Stellungnahme zum NEP 2014 - Modellierung

Inhaltliche und rechtliche Fehler bei der Berücksichtigung der erforderlichen Aspekte

Abbildung 1: Anteil der Kapazitäten mit Auflagen 2015 (Entry)

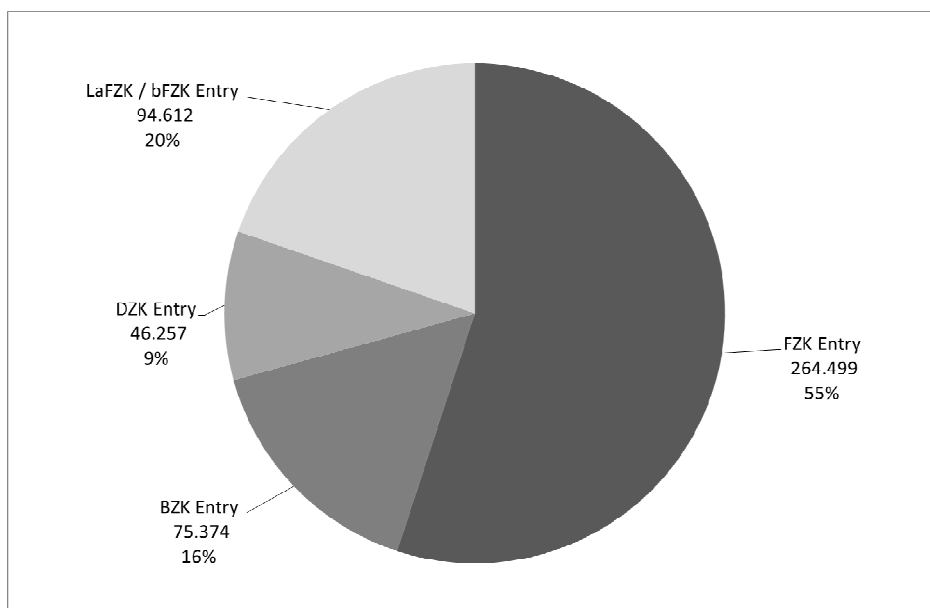
In der Anlage 1 zum Konsultationsdokument für den NEP 2014 weisen die FNB für das Jahr 2015 insgesamt 762 GW an Ein- und Ausspeisekapazität als TVK aus. Davon sind 337 GW, also 44% der Kapazitäten mit Auflagen ausgewiesen, worin wiederum 147 GW als BZK und 74 GW als DZK enthalten sind⁴. Diese Kapazitäten sind über Jahre fortgeschrieben. Die Ausweisung umfasst gebuchte, aber auch freie Kapazitäten. So sind z. B. bei GÜP knapp 36 GW als „Fest mit Auflage frei“ ausgewiesen.

Abbildung 3: Ausweisung von FZK und Kapazitäten mit Auflagen (2015) nach Netzbetreiber

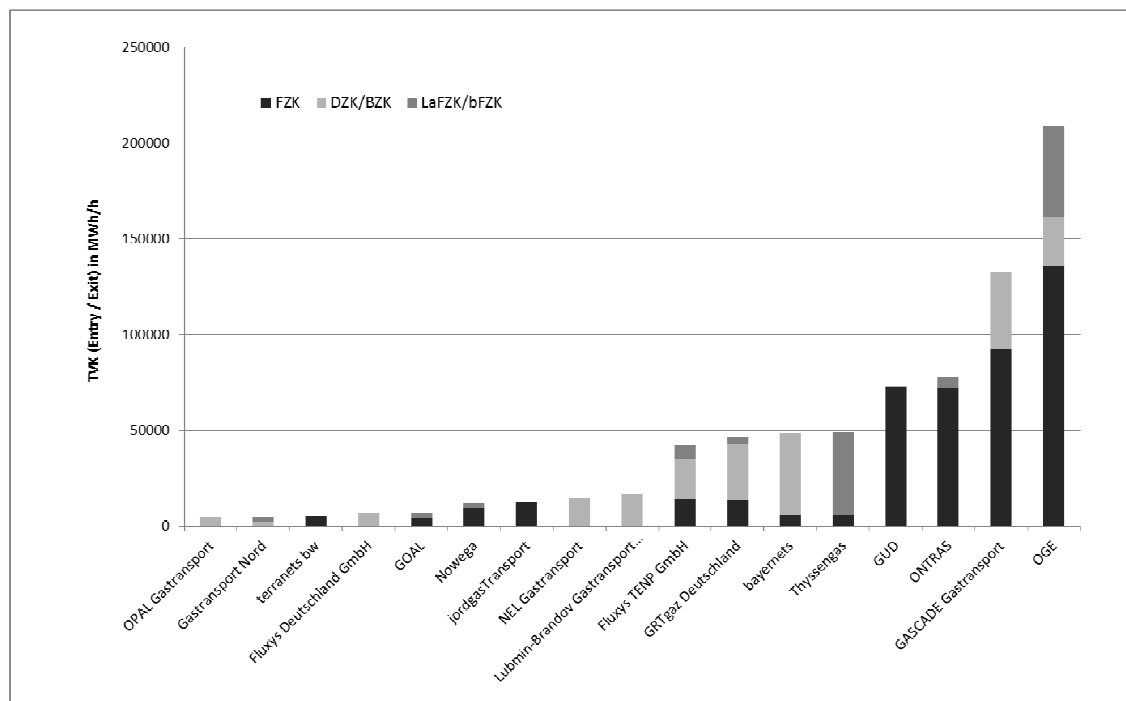
Der von den einzelnen FNB ausgewiesene Anteil von zuordnungsbeschränkten Kapazitäten an der TVK variiert zwischen nahezu 0% (terranets bw, Gasunie D, jordgas, ONTRAS) und 100% bei vier Netzbetreibern für die Nord

Stream Anbindung⁵. Dazwischen fallen Gastransport Nord, bayernets und Thyssengas mit jeweils über 90% gefolgt von FluxystENP und GRTgaz D mit außergewöhnlich hohen Anteilen von knapp 70% auf.

Dieses Niveau und der Umstand, dass einzelne FNB gänzlich ohne diese Maßnahmen auskommen, erzeugen erhebliche Bedenken hinsichtlich des sachgerechten Umgangs mit dem Verordnungsspielraum.
